## TurboNews TN2020-018

### Ggf. erweiterter Lieferumfang zu verwenden!

### AGR Anschluss leicht modifiziert

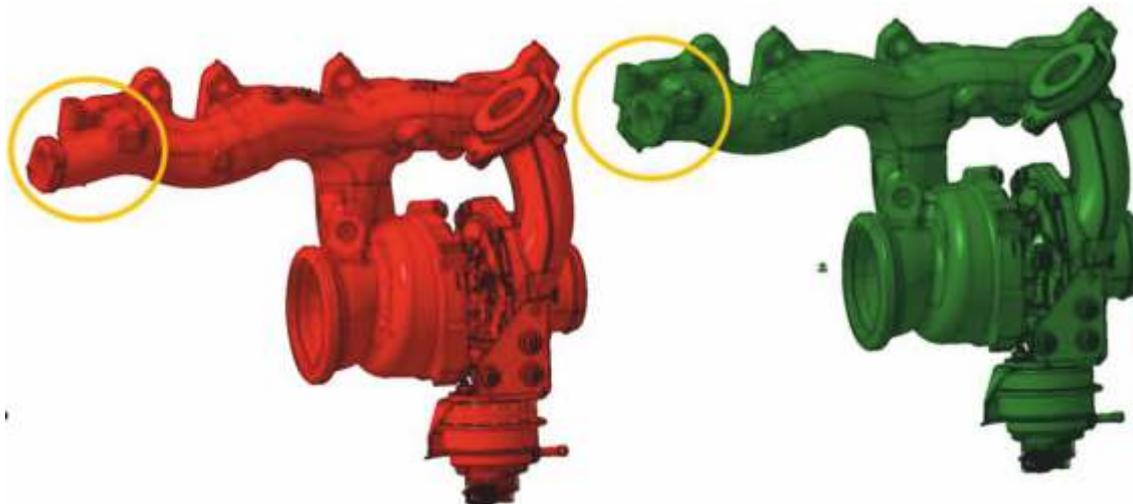
Garrett hat die Produktion des 172-03616 - VAG Nr. 04L253014L - eingestellt.  
Zum Ersatz wird nun der Turbolader 172-00319 - VAG Nr. 04L253014M.

Dort wo der 172-03616, bzw. die KITs 166-00716 und PRO-00716 zum Einsatz kamen, sind nun zusätzlich noch einige Teile nötig, um den Ersatzlader verbauen zu können.

Diese Notwendigkeit ergibt sich aus der etwas anderen Ausgestaltung des AGR Anschluss-Flansches, wie nebenstehend abgebildet.

VAG Nr. 04L253014L

VAG Nr. 04L253014M

Ist in dem Fahrzeug noch der **links** abgebildete Turbo verbaut, so benötigen Sie unsere **erweiterten KITs** zum Ersatz, wahlweise

PROFI KIT **166-07220**  
bzw. das proturbo concept®  
Premium KIT **PRO-07220**.

Wurde in dem Fahrzeug bereits der **rechts** abgebildete Turbo verbaut so genügt Ihnen zum Ersatz wahlweise unser

PROFI KIT **166-01219**  
bzw. das proturbo concept®  
Premium KIT **PRO-01219**.
